Audi Q5/SQ5 ブレーキマスターシリンダの改修

| リコール届出番号 | 外-2864 | リコール届出日 | 令和元年6月26日 |

不具合発生箇所

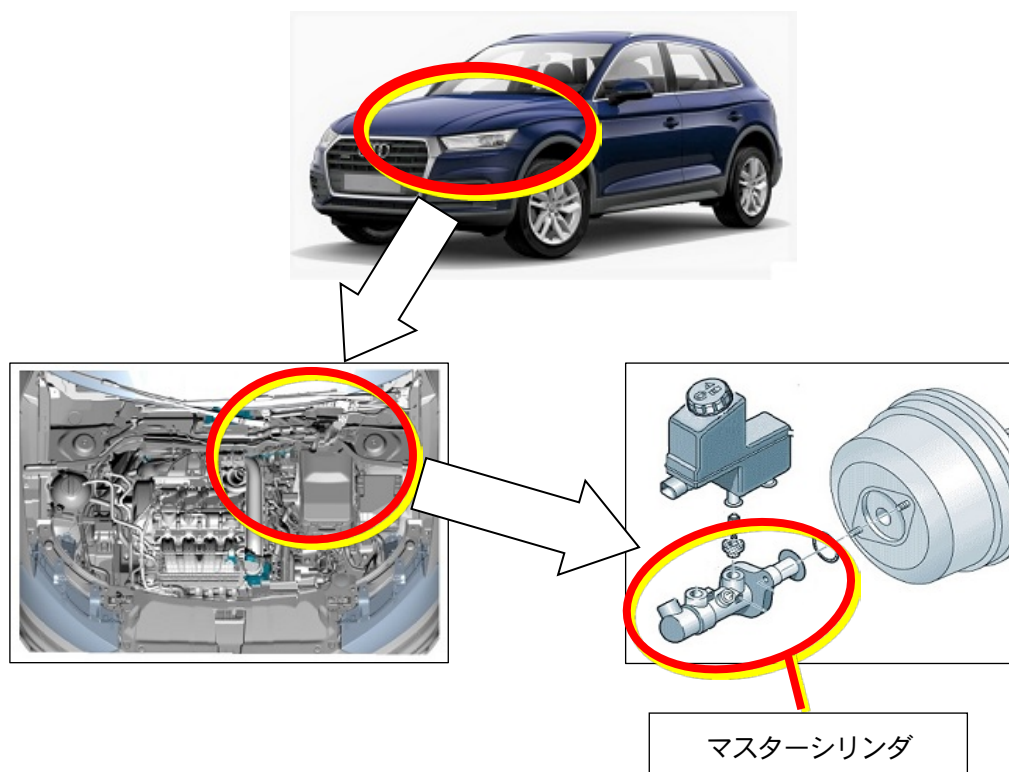
| 基準不適合状態にあると認める構造、装置又は性能の状況及びその原因 | 制動装置のマスターシリンダにおいて、加工用装置の設定が不適切なため、正規と異なる形状のものが 있습니다。そのため、制動圧力が不十分となり、最悪の場合、適切な制動力が得られないおそれがあります。 | | |

| 改善措置の内容 | 全車両、マスターシリンダを点検し、不適切な形状のものは良品に交換します。 | | |
